質疑回答書

契約番号 2020000929

件 名 芭蕉翁生家保存改修工事

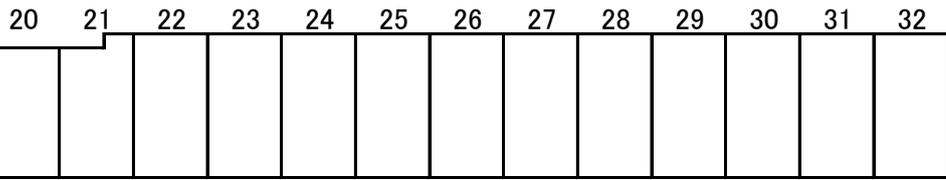
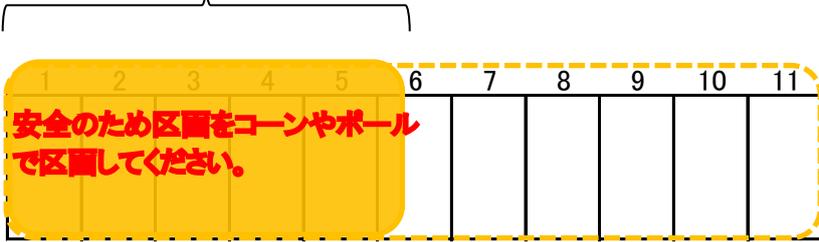
| 質 疑 | 回 答 |
|---|--|
| 5 現場事務所、下小屋、駐車場などが狭小ですが、他に場所提供は可能でしょうか。可能な場合、無償提供と考えてよろしいでしょうか。 また、面積、所在地をご提示願います。 | 5 桃青中学校跡地（伊賀市上野丸之内 117-14）の内 75 m ² 程度をお貸しすることが可能です。（敷地の概略図は別紙のとおりです。敷地内は公用車置き場、職員駐車場となっていますので周囲の安全にご注意ください）。 有償貸付となります。費用は、75 m ² で日額 235 円程度です。 |

貸付部分 (75m) ※最大点線部分まで貸付協議可

※敷地内は公用車置き場、市職員駐車場となっています。
 ※敷地内および敷地への沿道の歩行者等には特に注意してください。
